Additif 127 : Règlement ONU n° 128

Amendement 7

Complément 7 à la version originale du Règlement – Date d'entrée en vigueur : 16 octobre 2018

Prescriptions uniformes relatives à l'homologation des sources lumineuses à diodes électroluminescentes (DEL) destinées à être utilisées dans les feux homologués des véhicules à moteur et de leurs remorques

Figure 1
Agrandissement du gabarit d'émission théorique

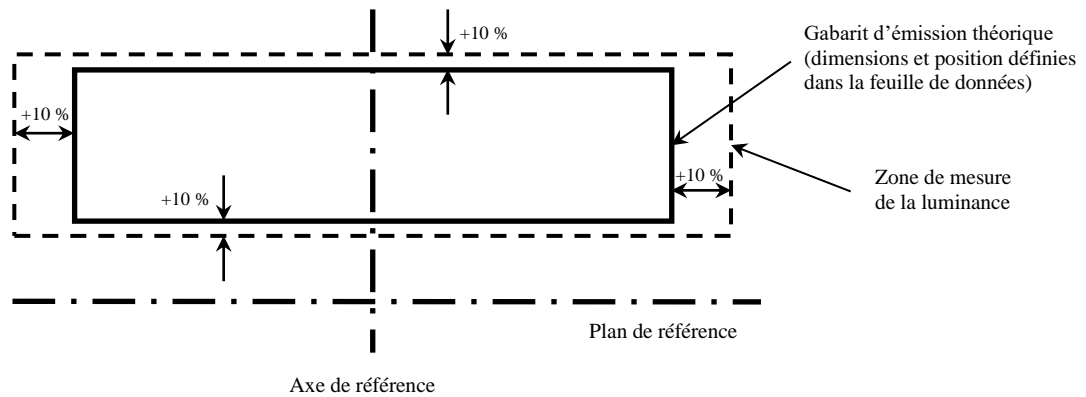
Ajouter une nouvelle annexe 9, libellée comme suit :

6. Dans les cas où le gabarit d'émission théorique, tel qu'il est défini dans la feuille de données pertinente de l'annexe 1, est subdivisé en n zones (par exemple n = 1 x 4), la même subdivision doit aussi s'appliquer à la zone 1a.
- 6.1 Pour chacune des n zones, la valeur $L_{1,i}$ ($i = 1, \dots, n$) doit correspondre à la moyenne arithmétique de toutes les valeurs de luminance mesurées dans la zone correspondante.
- 6.2 La valeur ΔL doit être égale à l'écart maximal relatif de toutes les valeurs de luminance $L_{1,i}$ par rapport à la valeur L_1 .
- $$\Delta L = \text{Max} \{ (L_{1,i} - L_1) / L_1 ; i = 1, \dots, n \}$$

Figure 2
Définition des zones 1a et 1b

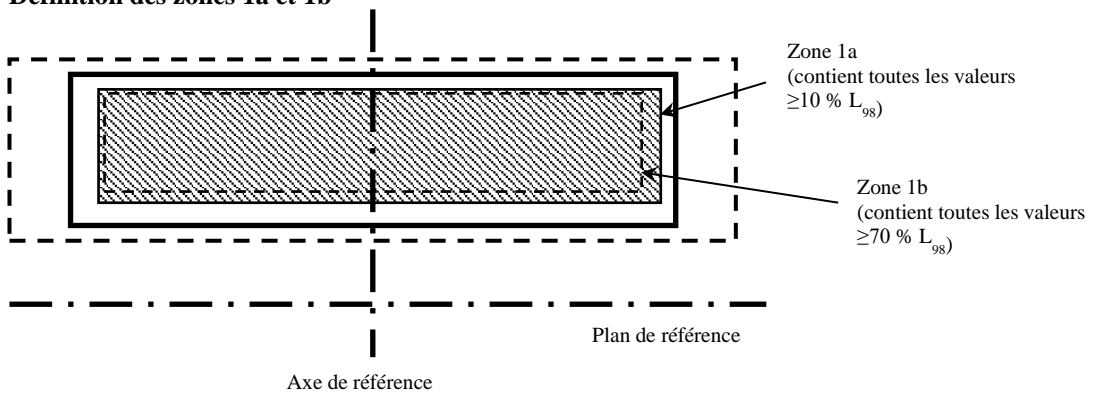
- 3.1 La zone 1a (zone d'émission de la lumière) doit être délimitée par le plus petit rectangle inscrit dans la surface circonscrite par le gabarit d'émission théorique et ayant la même orientation qui contient tous les points de luminance mesurés dont la valeur est égale à 10 % au moins de la valeur L_{98} . La valeur L_1 doit correspondre à la moyenne arithmétique de toutes les valeurs de luminance mesurées dans la zone 1a (voir fig. 2). La valeur $R_{0,1}$ doit être égale à la proportion de la surface de la zone 1a où la valeur de la luminance est supérieure de plus de 10 % à celle du point L_1 . La valeur $R_{0,7}$ doit être égale à la proportion de la surface de la zone 1a où la valeur de la luminance est supérieure de plus de 70 % à celle du point L_1 .

- 3.2 La zone 1b doit être délimitée par le plus petit rectangle inscrit dans la surface circonscrite par le gabarit d'émission théorique et ayant la même orientation qui contient tous les points de luminance mesurés dont la valeur est égale à 70 % au moins de la valeur L_{98} .
